Mission régionale d'autorité environnementale

**Avis sur le projet d'installation
d'un parc photovoltaïque au sol
sur la commune de VAUDES (10),
porté par la société
URBA-402**

n°MRAe 2022APGE52

Figure 4: Variante 2 retenue par le Maître d'ouvrage

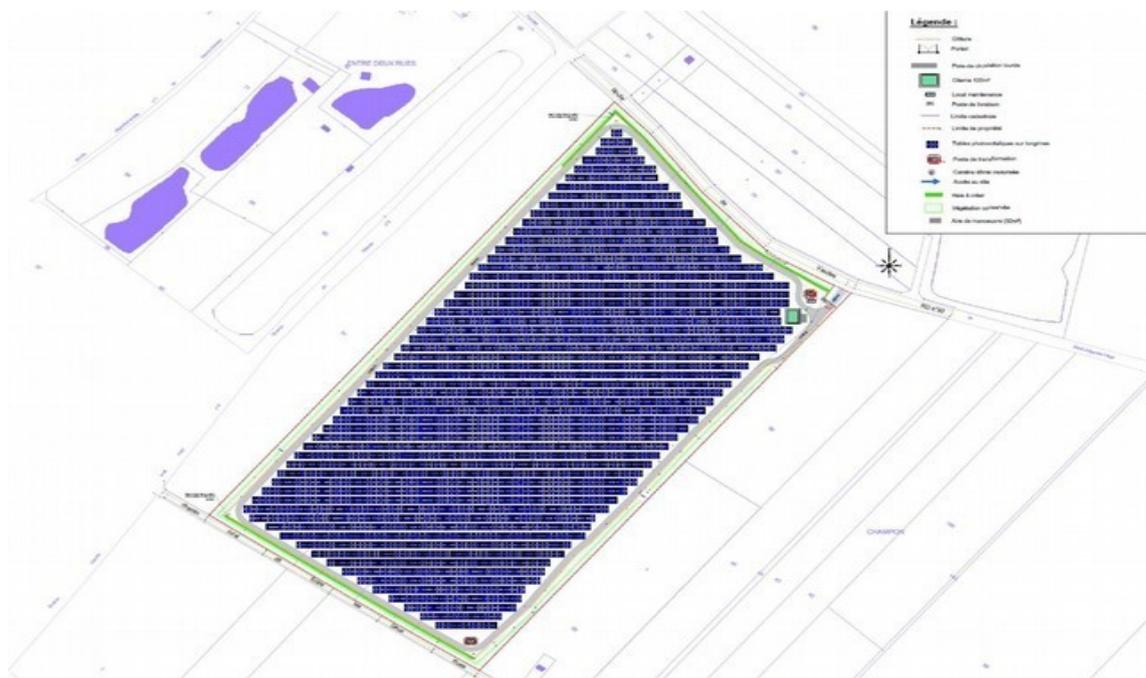
Dans la variante choisie, l'Ae constate que la zone humide évitée sera exclue de la zone clôturée, ainsi que les autres plans d'eau à proximité du site. Elle s'interroge sur leur devenir.

L'Ae recommande que la zone humide évitée soit gérée dans le cadre du projet au titre de mesure d'accompagnement avec des engagements sur les 30 ans.

Figure 5: Le site d'implantation du projet s'inscrit dans un réseau de continuités écologiques

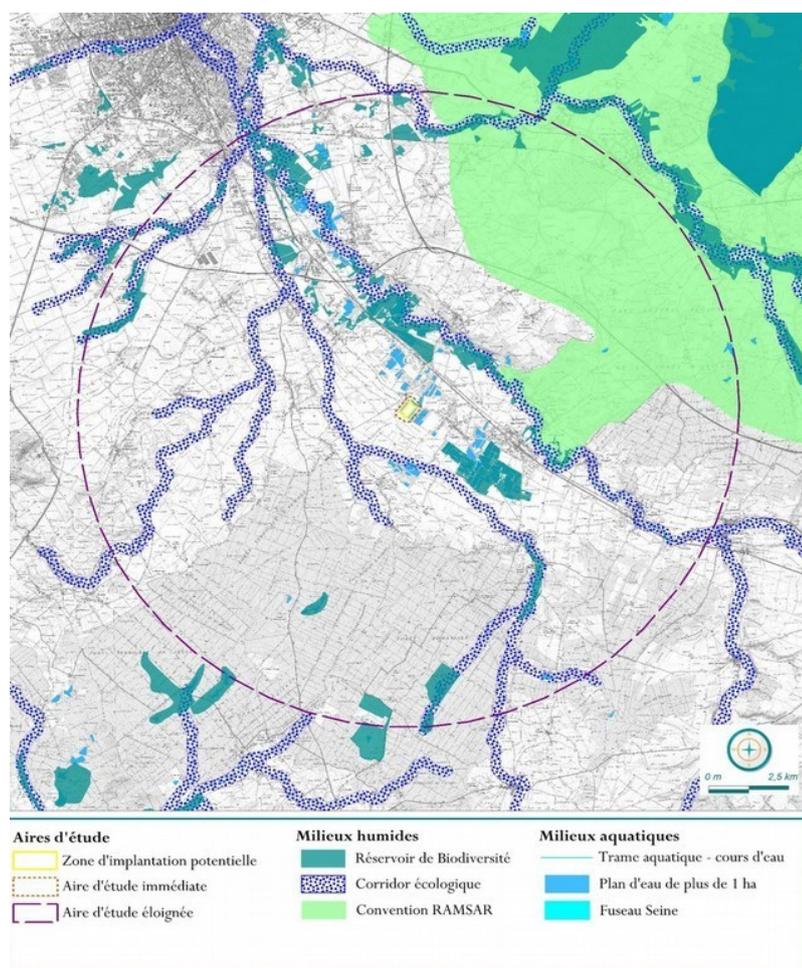
L'Ae s'interroge fortement sur ce choix, justifié par le caractère « dégradé », pour la partie sud du site. En effet, ce site s'inscrit dans un réseau de continuités écologiques contribuant au maillage serré des trames verte et bleue locales ; sa localisation au milieu d'étangs et de lisières arborées est marquée par une très riche biodiversité et par sa fonction de lieu d'accomplissement du cycle de vie (reproduction, alimentation, repos) de nombreuses espèces (oiseaux, chauves-souris, mammifères et insectes).

L'Ae relève qu'au regard du manque de justifications apportées, le projet apparaît ainsi contraire au SRADDET (règle n°8: «*préserver et restaurer la trame verte et bleue*»), l'implantation de la centrale photovoltaïque se faisant au détriment des continuités écologiques dûment répertoriées.
